Pointers

NUEVAS ESPECIFICACIONES PARA EL TIEMPO DE DRENADO DE LOS AJUSTADORES HIDRAULICOS

Fig.1 - Ilustración de las fallas en los vástagos de las válvulas de escape

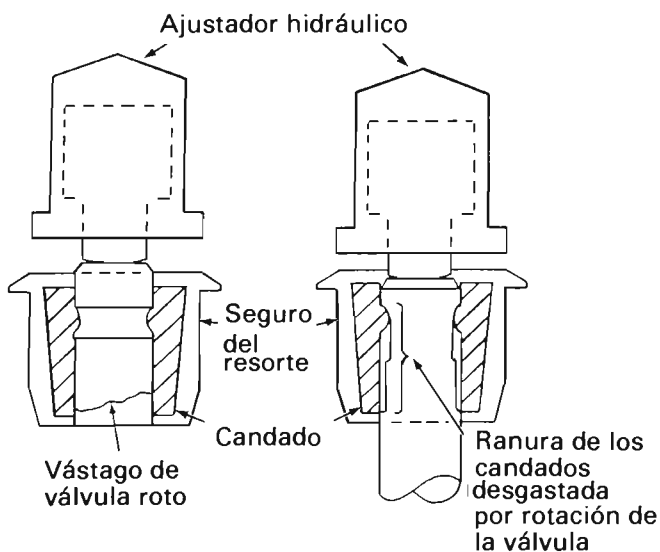
Con el objeto de mejorar la confiabilidad del motor diesel, EMD ha modificado el tiempo mínimo de drenado de los ajustadores hidráulicos que indicaba de 10 a 20 segundos, estando el lubricante del probador a 75° F (25° C) de temperatura. Este cambio reducirá la incidencia de fallas en los vástagos de las válvulas de escape, ya sea por rompimiento o por abocardamiento de la ranura de los candados, ver Fig. 1, y así mismo se asegurará el que los ajustadores hidráulicos trabajen adecuadamente hasta que llegue el tiempo de reemplazar los conjuntos de potencia.

Las investigaciones llevadas a cabo respecto al desgaste de los vástagos de las válvulas de escape han revelado una gran correlación entre el grado de desgaste y el tiempo de drenado de los ajustadores hidráulicos. Entre más se acerca el tiempo de drenado a cero segundos, la severidad del desgaste en los vástagos de las válvulas se incrementa.

En virtud a este resultado, Electro-Motive ha modificado el límite de drenado de los ajustadores hidráulicos. La especificación se ha cambiado ahora de 20 a 40 segundos estando el lubricante del probador a 75° F (25° C) de temperatura. Todos los ajustadores hidráulicos que suministra EMD actualmente cumplen con esta nueva especificación. Estos ajustadores pueden identificarse por el código 7/84 grabado en el cuerpo del ajustador.

La siguiente tabla deberá utilizarse de ahora en adelante cuando se cualifiquen los ajustadores hidráulicos:
